Арт. № 1888 600 150 и 1888 998 101

Съединителите с вентилиран кожух, торсионни пружини и синтеровъчни покрития (Арт. № 1888 600 150 и 1888 998 101) заместват съединителите (Арт. № 1888 600 117, 1888 600 119 и 1888 634 006).

Фиг. 2: Съединител, променена конструкция

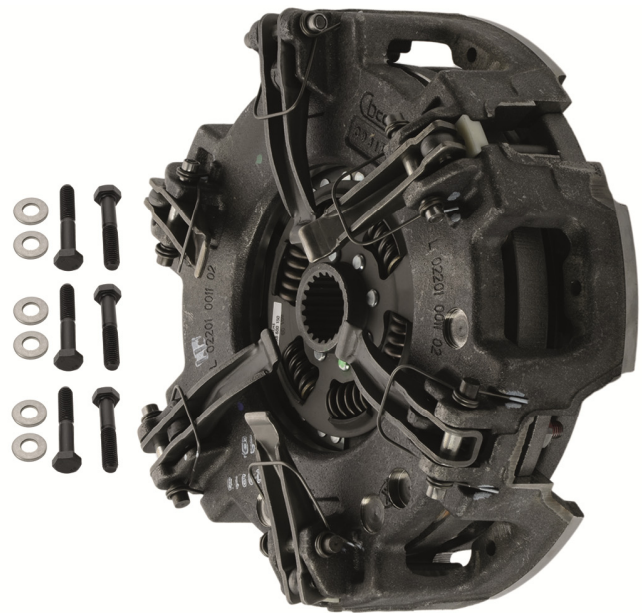
Съединителят с вентилиран кожух може да бъде монтиран, без да се модифицира маховика. В обема на доставката са включени шест винта M8x1,25x45.
